# Vorschlag zur Erhöhung der Sicherheit für Radfahrer

## Ein Beispiel: Die Kreuzung Celler Tor / Gartenstraße

Abb. 2: Schematische Darstellung der Ist-Situation in einer Seitenstraße

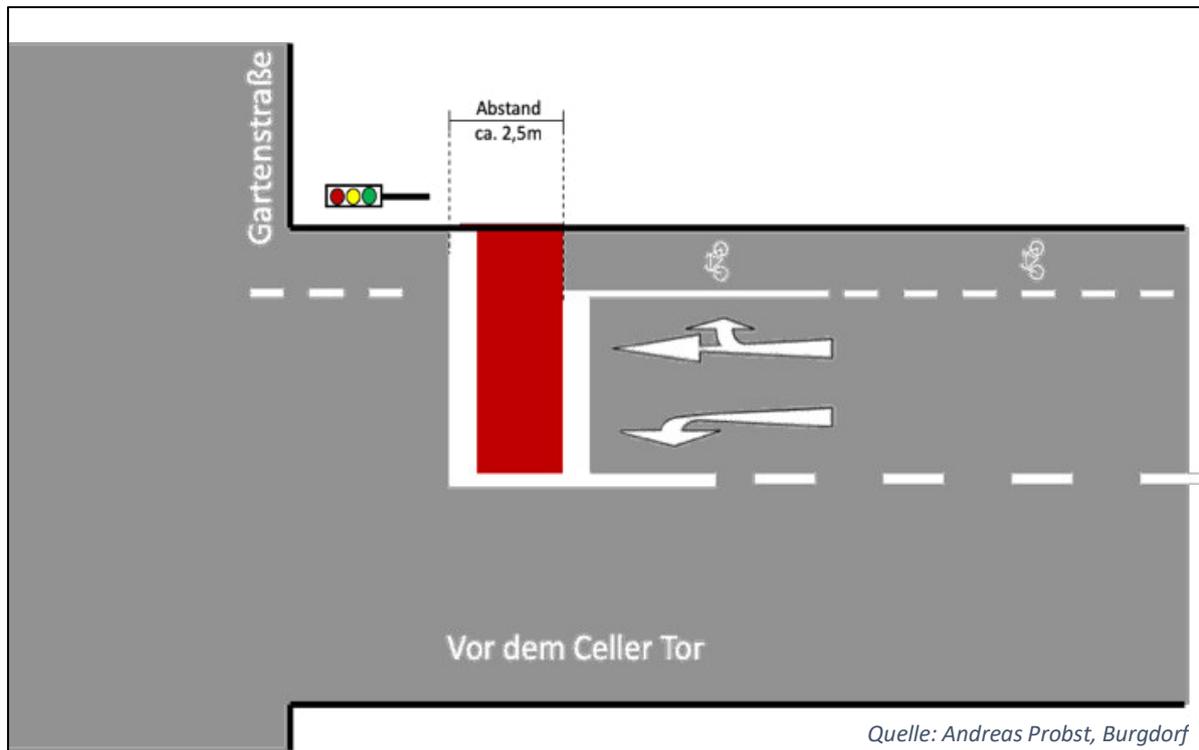
Auf der Straße „Vor dem Celler Tor“ stadteinwärts nur ein ca. 2m breiter Wartebereich vor den Fahrzeugen. Da geradeaus fahrende Radfahrer für gewöhnlich am rechten Fahrbahnrand warten, werden sie durch den geringen Abstand der beiden Wartelinien unmittelbar im toten Winkel platziert. Darüber hinaus wird der Wartebereich für Radfahrer von vielen Fahrzeugführern nicht als solcher wahr genommen und die Fahrzeuge halten auf der rot eingefärbten Fläche.

Auf den Straßen „Im langen Mühlenfeld“ und „Gartenstraße“ ist die Situation ähnlich.

Abb. 3: Schematische Darstellung von Vorschlag 1 für eine Seitenstraße

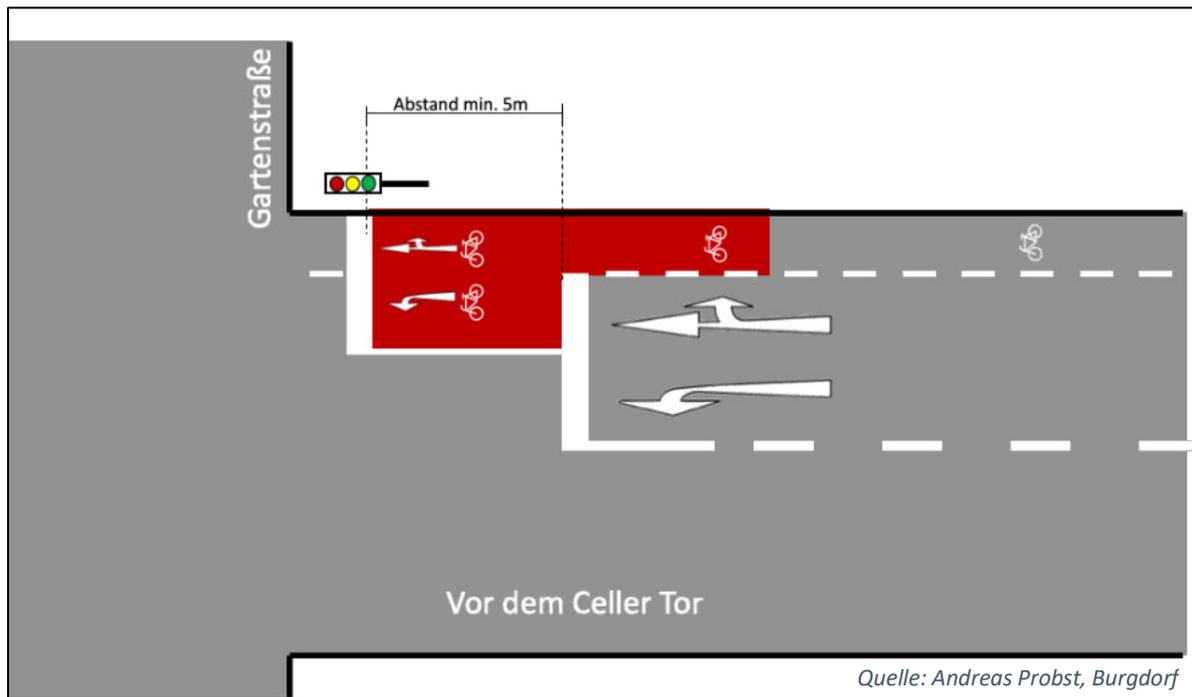
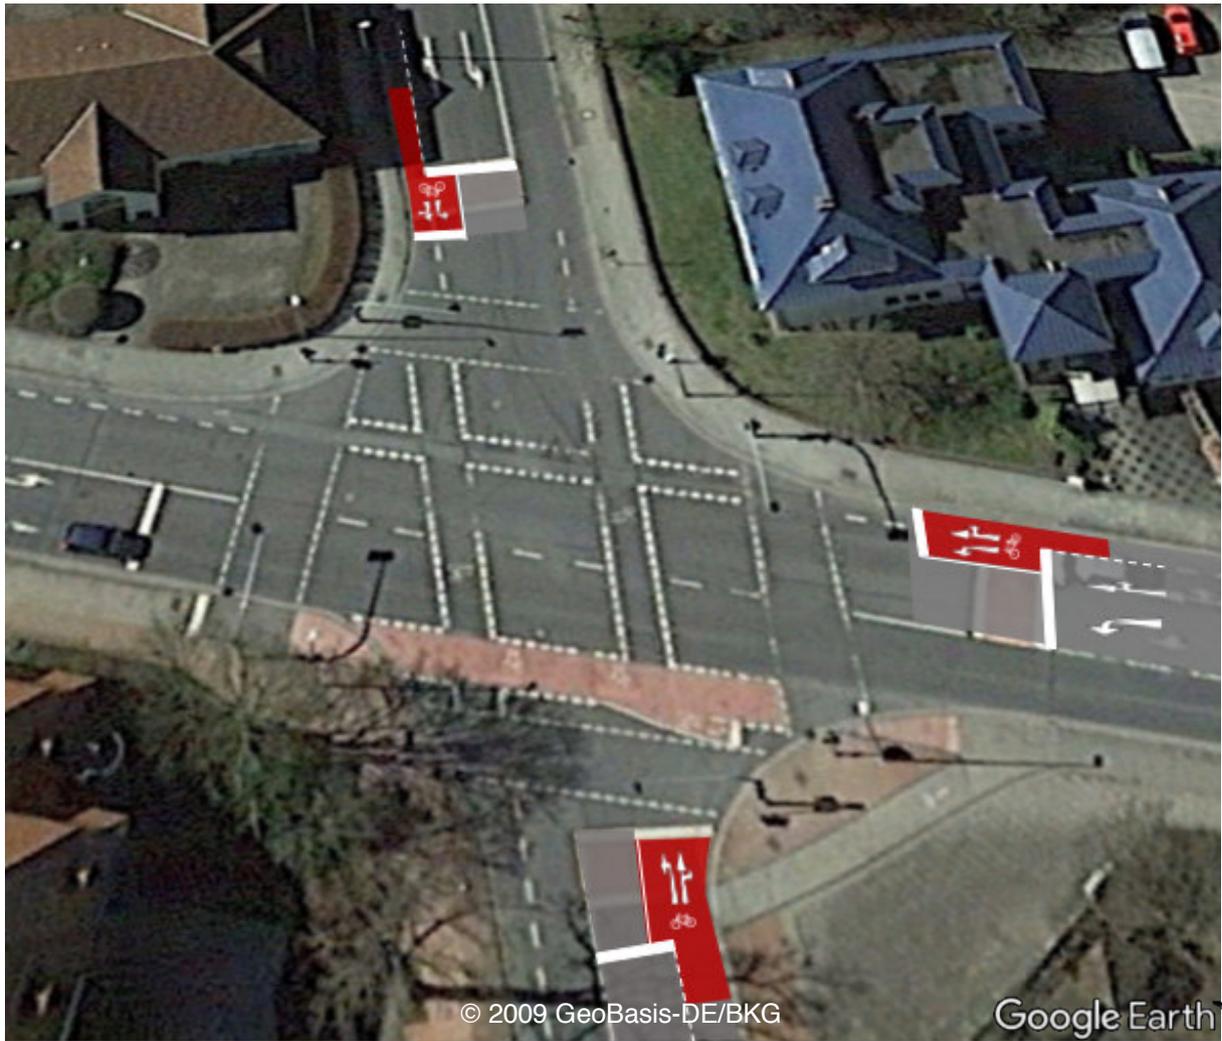
Der Abstand der Haltelinien wird auf mindestens 5m vergrößert und der Wartebereich für Radfahrer verkleinert. Dadurch warten die Radfahrer nicht mehr im toten Winkel und die Haltelinie für Kraftfahrzeuge wird optisch betont. Ferner wird der Schutzstreifen für Radfahrer bereits ca. 5m vor dem Wartebereich rot eingefärbt um zu verdeutlichen, dass der Schutzstreifen nicht durch KfZ zu befahren ist.

Die in der Straße verlegten Induktionsschleifen müssen in den Straßen „Vor dem Celler Tor“ und „Gartenstraße“ nicht verlegt werden, vor der Ampel ist ausreichend Platz für die Erweiterung vorhanden, siehe Abbildung.

Auf der Seitenstraße „Im langen Mühlenfeld“ ist der Abstand zur Fußgängerfurt relativ gering, sodass hier die Haltelinie für Autofahrer nach hinten gezogen werden muss um den Vorschlag umzusetzen. Augenscheinlich ist dies jedoch auch ohne Verlegung der Kontaktschleife möglich.

Abb. 5: Schematische Darstellung von Vorschlag 2 für eine Seitenstraße

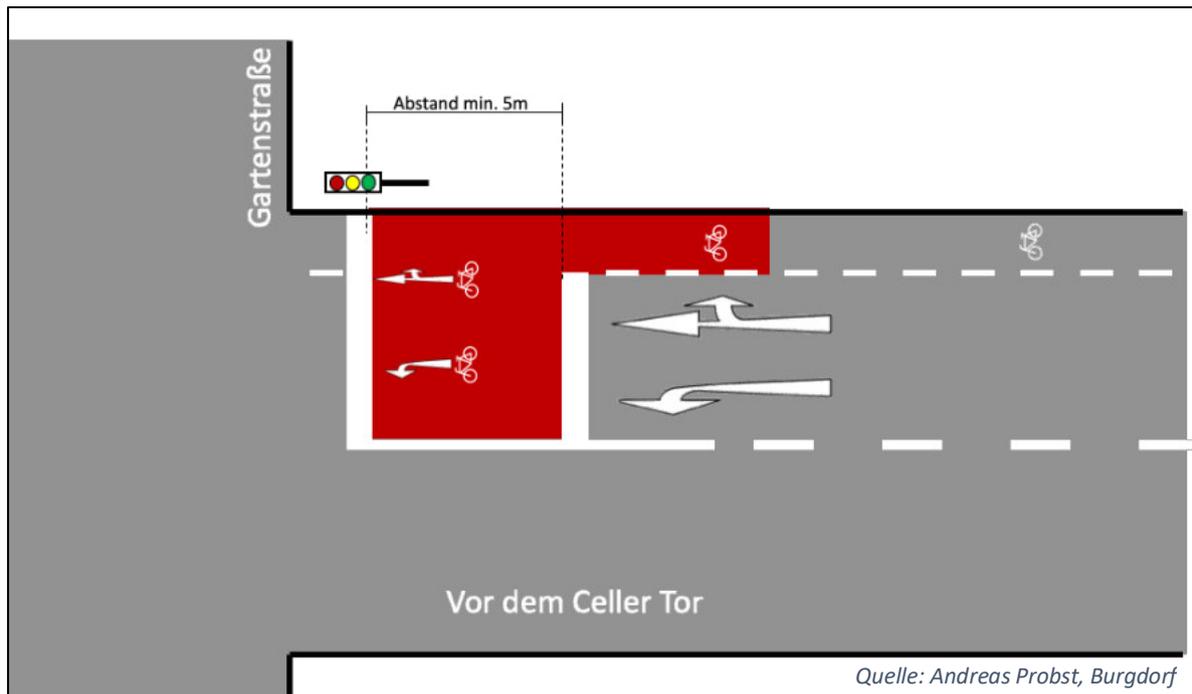
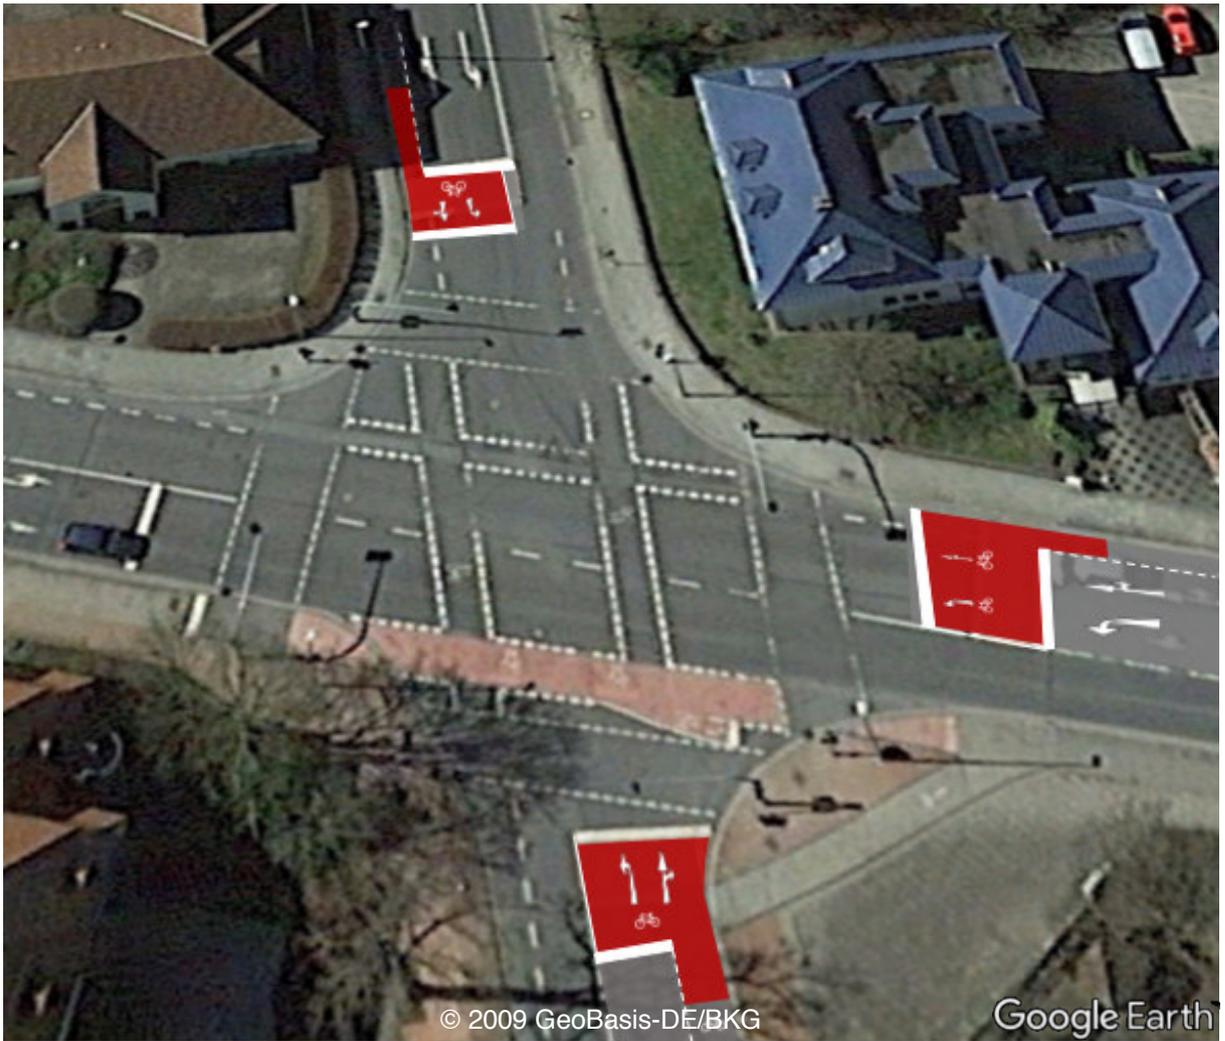
Der Wartebereich bleibt auf voller Breite erhalten, wird jedoch auf mindestens 5 Meter Länge vergrößert. Im Vergleich zu Vorschlag 1 entfällt die Betonung der Haltelinie für PKW, das Linksabbiegen für Radfahrer wird jedoch unterstützt erleichtert.

Ferner wird analog Vorschlag 1 der Schutzstreifen für Radfahrer bereits ca. 5m vor dem Wartebereich rot eingefärbt um zu verdeutlichen, dass der Schutzstreifen nicht durch Kfz zu befahren ist.

Bei dieser Variante ist zu prüfen, ob eine Realisierung ohne Verlegung der Induktionsschleifen möglich ist oder wartende Radfahrer möglicherweise durch aus der Gartenstraße kommende Linksabbieger gefährdet werden könnten. Gleiches gilt analog für die Gartenstraße sowie „Im langen Mühlenfeld“
